KONTROLLRAPPORT - UTREDNING AV OMRÅDESTABILITET I KVIKKLEIRESONER

Kontrollrapport 1350062998 nr. 01 rev.01 – 06.03.2026

OPPDRAGSGIVER:	Statens vegvesen
PROSJEKT NAVN/NR:	Rv706 Sivert Dahlens veg- Dorthealyst - NVE-kontroll
PLANSTATUS:	Reguleringsplan
KOMMUNE/SONE NR./NAVN:	Trondheim / [Ny sone] / Nordre Hoem

KONTROLLERT FIRMA:	Multiconsult AS
OPPDRAG NR./NAVN:	10240128 / Rv. 706 - Dorthealyst. Reguleringsplan
SAKSBEHANDLER:	Emil Trones / Isolde Syversen

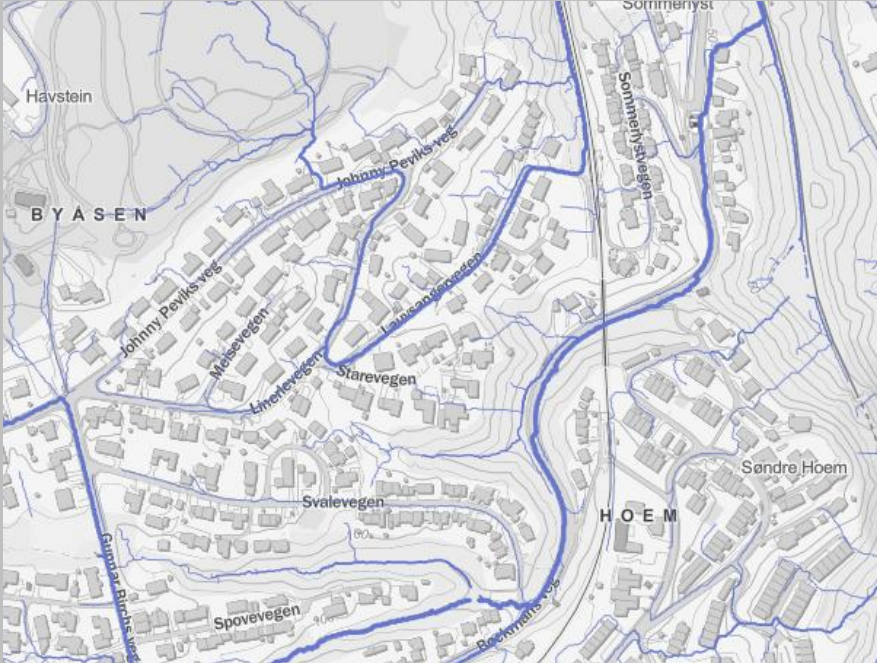
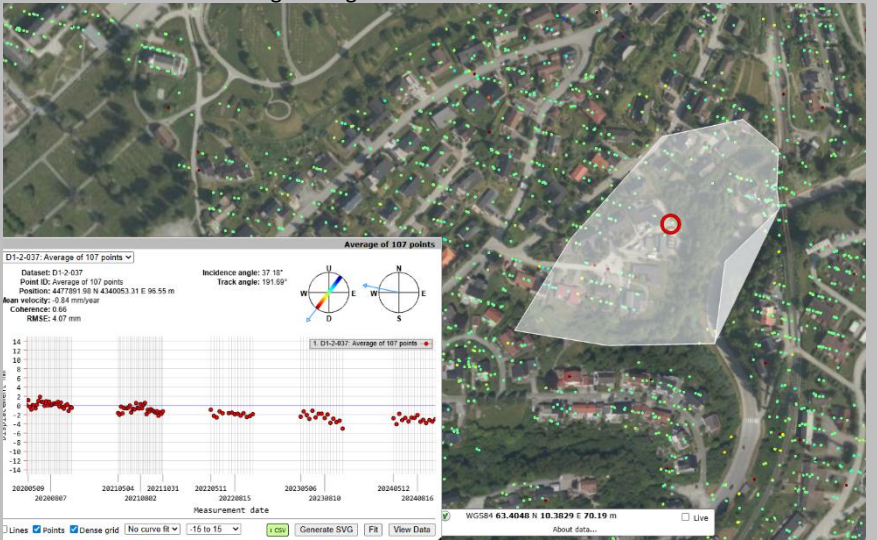
5.1	Viser tidligere grunnundersøkelser/ geotekniske vurderinger at tiltaket ligger innenfor et mulig løsne- eller utløpsområde?	4.2	OK	EHUTRH 14.11.2025	Det er registrert kvikkleire i området ved tidligere grunnundersøkelser. Utredet videre.
	Tilsvar prosjekterende				
6	BEFARING				
	Er det gjennomført befaring og er befaringen dokumentert tilstrekkelig?	4.3	ANM.	EHUTRH 14.11.2025	Det oppgis i vurderingsrapporten at det er utført flere befaringer og at det er vurdert ingen pågående erosjon i området. R: Rambøll ser heller ingen umiddelbar risiko knyttet til erosjonsforhold i området, men det kunne med fordel vært utdypet litt nærmere rundt disse vurderingene. For eksempel med bilder og kommentarer til åpen/lukket overvannshåndtering langs Bøckmans veg.

6.1	Tilsvar prosjekterende			Emil Trones 09.02.2026	<p>Det inkluderes analyse av flere kart for området i det følgende, som vil bli inkludert i revidert rapport. Sammenligning av terrengkart i 2017 mot 2022 viser at det har vært enkelte terrengjusteringer i området, tolket til å være endring av bygningsmasse i området eller små menneskeskapt terrengendringer. Kartet inneholder erfaringsmessig noe støy for små terrengendringer (trolig vegetasjon). Fra kartet kan det ikke utelukkes at det har vært små overflatesig. Vi vurderer at kartet utelukker «noe» og «kraftig erosjon» iht. NVE veileder 9/2020, i tidsrommet det gjelder for.</p>

ID nr.	KONTROLLPUNKT	HENVISNING NVE 1/2019	KONTROLLSTATUS	DATO & SIGN	KOMMENTAR
					<p>Videre indikerer temakart «dreneringslinjer» at hovedvannveiene i området vil være langs vegnettet. Vegnettet har lukket system for overvannshåndtering, og det vurderes at ev. problemer med overvannshåndteringa oppdages før det oppstår faretruende høy erosjon som kan utløse et større områdeskred.</p>  <p>Viser også til Insar-data for området som vurderes å være høyest mobilisert for sonen. Dataene i området viser en gjennomsnittlig svakt nedadgående trend (synk på ca. 3 mm ila. 5 år) i terrenget. Kartet indikerer at det ikke er større bevegelser i området, men utelukker ikke lokale terrengendringer.</p>  <p>Ovenstående punkter blir innarbeidet i rev_01 av rapporten.</p>
	Kontroll av revisjon nr. 1		OK	EHUTRH 06.03.2026	Redegjørelsen for erosjonsforhold synes rimelig og svarer ut kontrollkommentaren.
7	GJENNOMFØR GRUNNUNDERSØKELSER
